Cheminements doux

Propositions d'itinéraires *piétons/vélos* permettant de relier divers secteurs fonctionnels du village par des cheminements spécifiques, sécurisés, agréables et nécessitant pour certains peu de travaux

Liaison Village – Zone commerciale

2 Rue Pablo Picasso OK

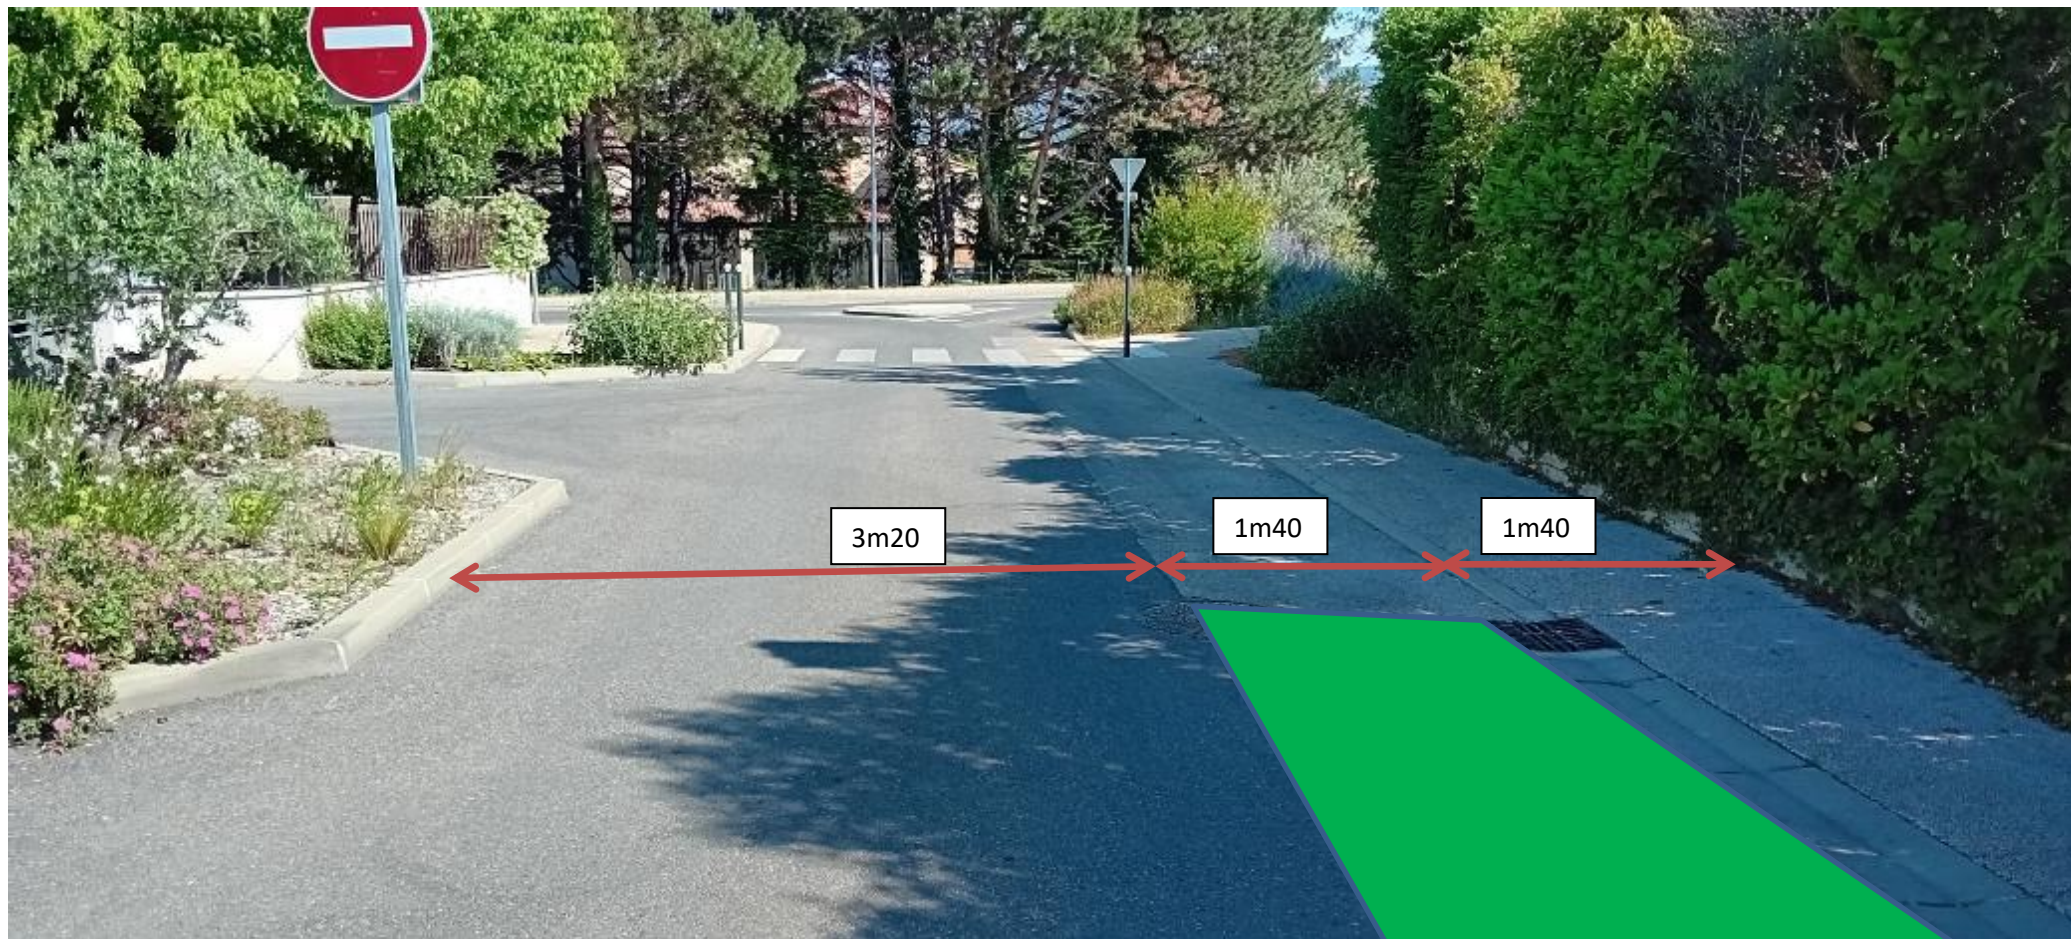
Mettre en zone 30 à partir de l'entrée de la rue
(ex : panneau sur le muret donnant sur le parking)
de façon à permettre aux vélos de circuler dans les
deux sens. Position exacte à définir. Marquage au sol.

Le passage en zone 30 est indispensable pour autoriser
Les vélos à circuler dans les 2 sens.

Panneau vélo/piéton en début de rue associé à
un panneau indiquant le cheminement vers
la zone commerciale

Bruno L doit voir si ce genre de panneau est
réglementaire pour notre cas

3 Rue Pablo Picasso

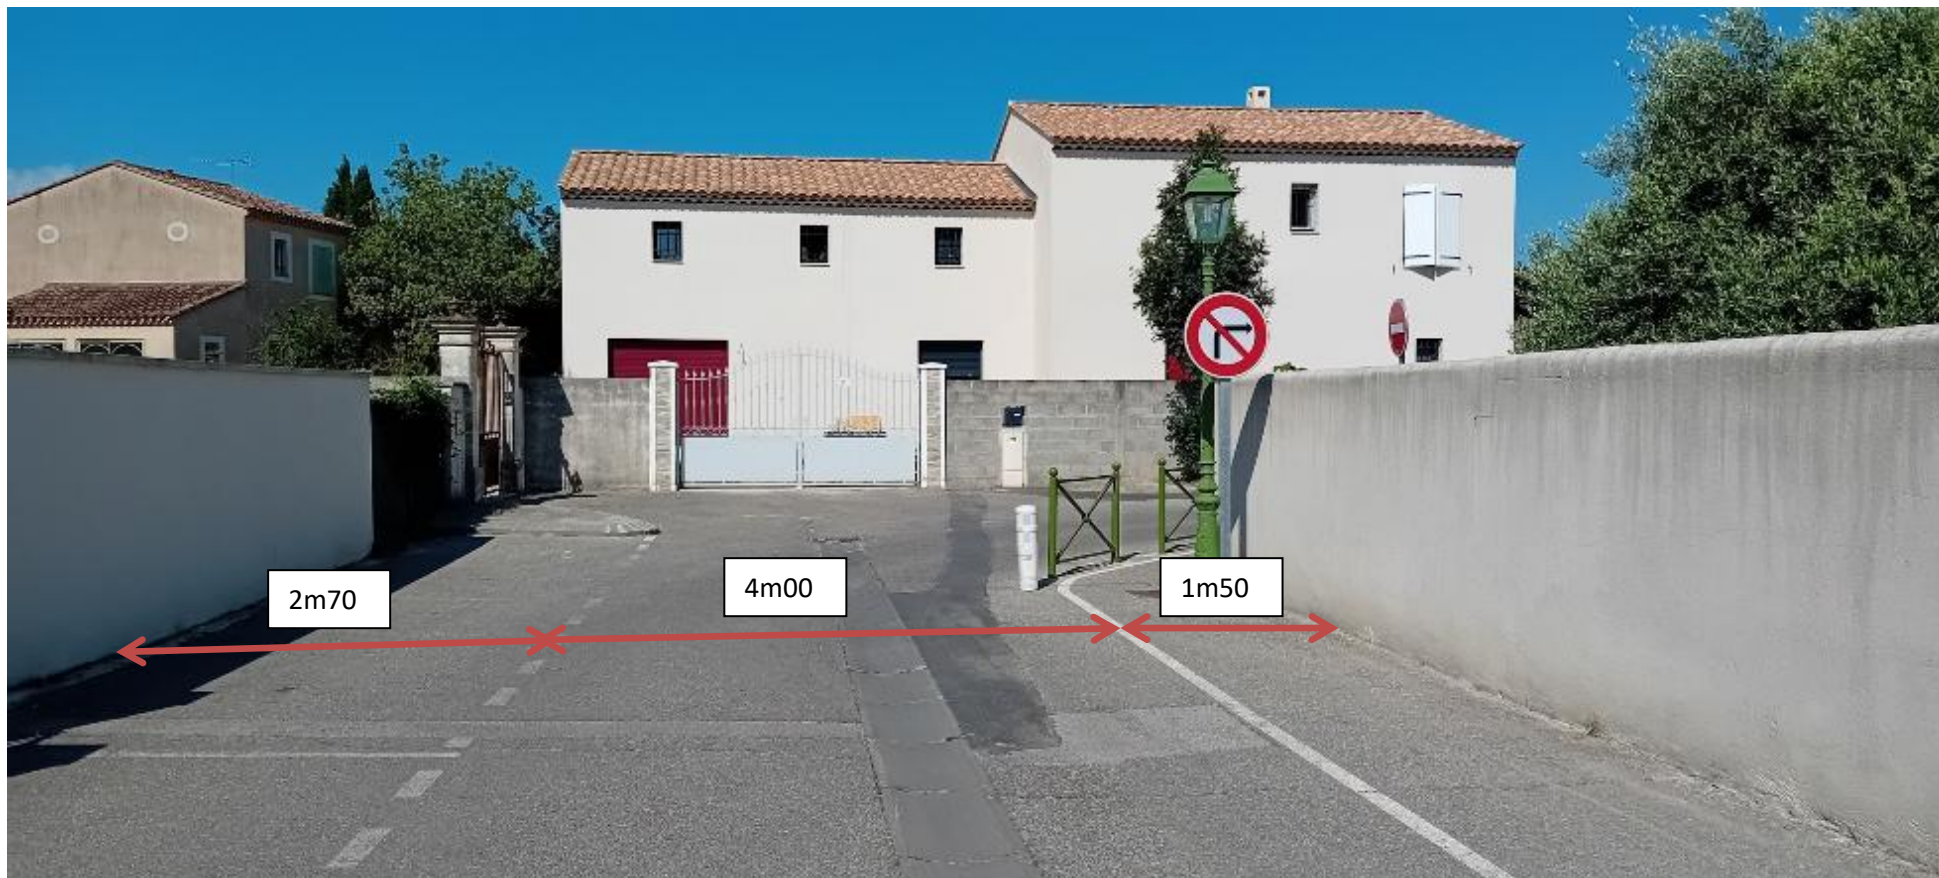
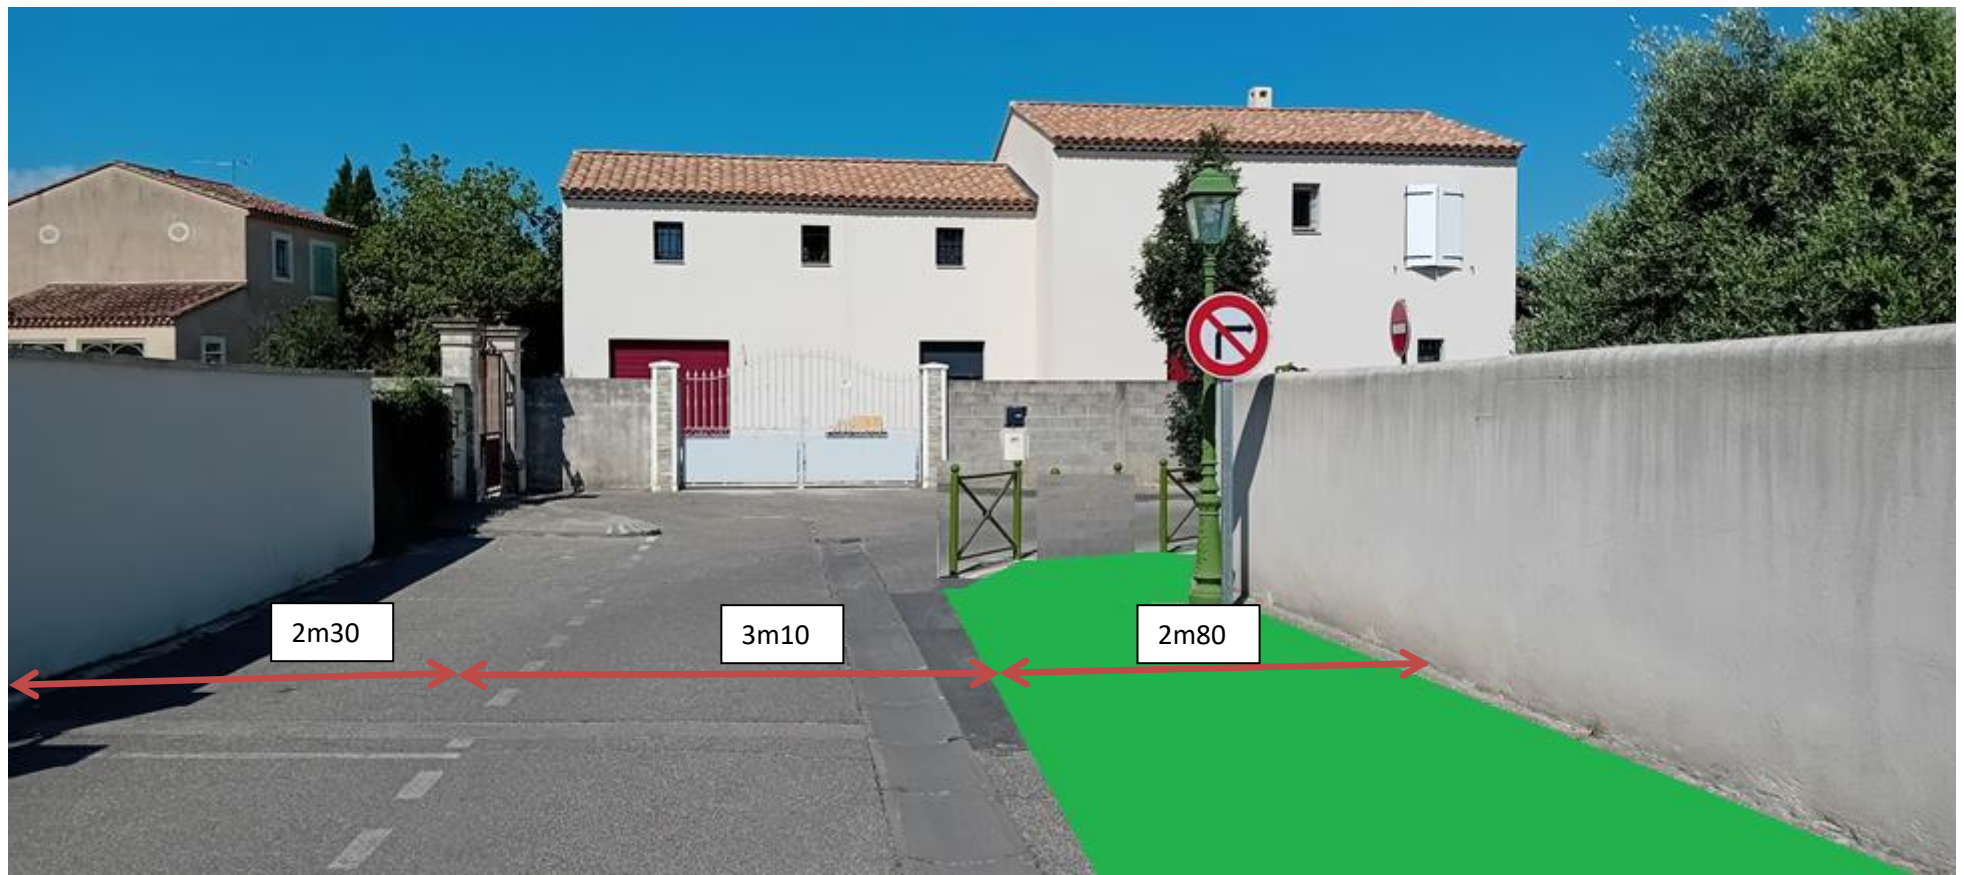
Depuis le Chemin de Salon prolonger la bande cyclable tout le long de Pablo Picasso

Pablo Picasso aujourd'hui largeur totale 8m20

Plus d'espace pour les piétons et les vélos.
Quelques potelets à prévoir ?

Dans le virage, maintenir 2,50 m pour les véhicules (enlever les 2 plots de gauche et déplacer celui de droite pour créer un cheminement vélo avec marquage au sol)

Signaler par un marquage au sol pour indiquer la voie partagée piéton/vélo
Rappeler par un marquage au sol la zone 30 (lien)

6 Rue Salvador Dali et Vincent Van Gogh **OUI**

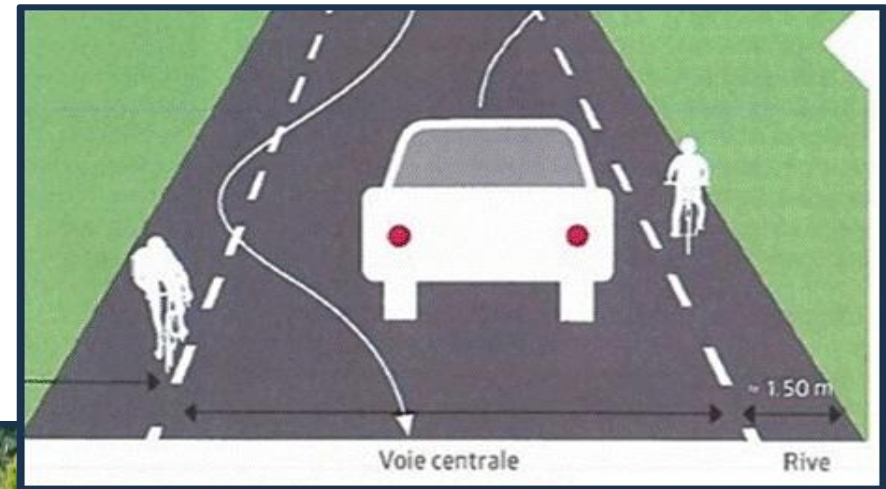
Mettre ces rues en zone 30 (rue Claude Monet également)
Panneau cycliste/piéton pour indiquer
la direction du centre commercial et retour
Marquage au sol zone 30 **les deux**
